ARPAT - DIREZIONE TECNICA - Settore VIA/VAS

Oggetto: AUTOSTRADA A1 MILANO-NAPOLI - Tratta Firenze Sud/Incisa Valdarno - Commento al rapporto SPEA sull'attività di monitoraggio *trimestre Luglio - Settembre 2019*.

Figura 1: stazione di monitoraggio fissa A1-FS-RA-A3-02 media giornaliera PM10, confronto con la media di PTS della campagna di misura effettuata nel trimestre in esame nella stazione A1-BR-A2-01, dati III trimestre 2019.

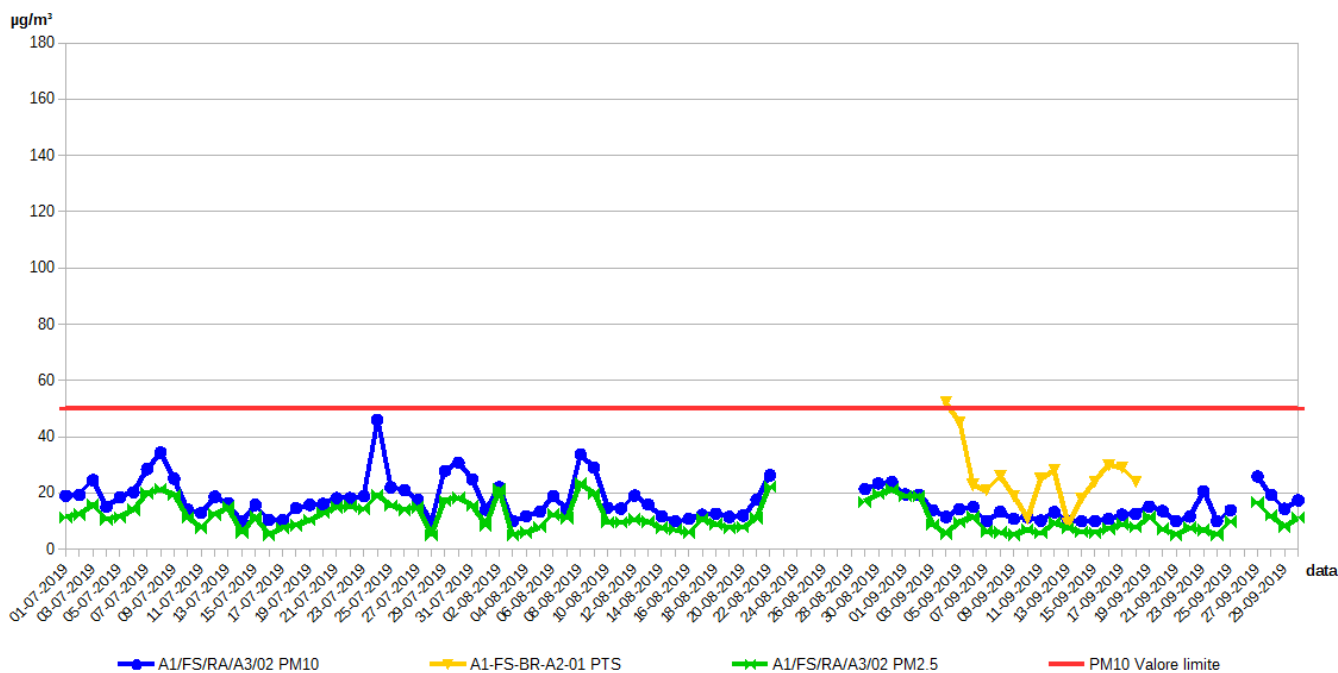
In generale i valori di PM10 della stazione A1-FS-RA-A3-02 seguono l'andamento dei contemporanei valori di PM2.5 e delle PTS della stazione A1-BR-A2-01 (Figura 1). Non emergono particolari osservazioni degne di nota.

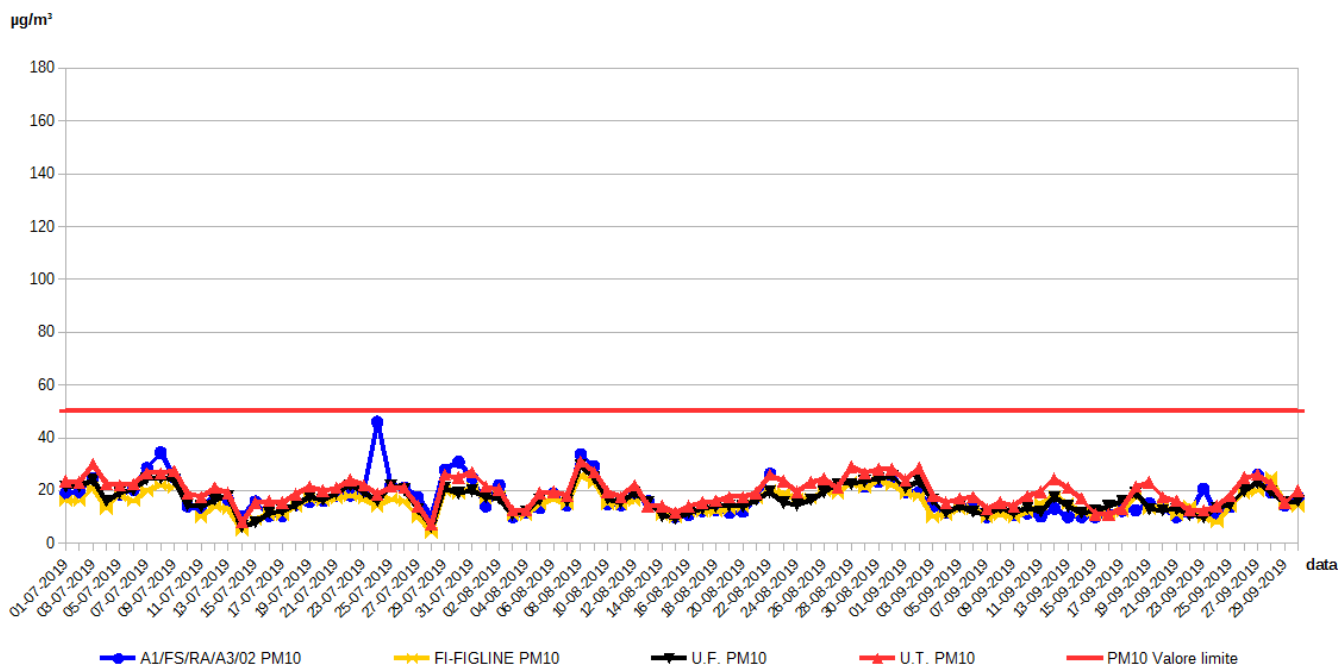
In generale i valori di PM10 della stazione A1-FS-RA-A3-02 seguono l'andamento delle stazioni pubbliche prese come riferimento (Figura 2), mantenendosi al di sotto il valore limite giornaliero. Non emergono particolari osservazioni degne di nota.
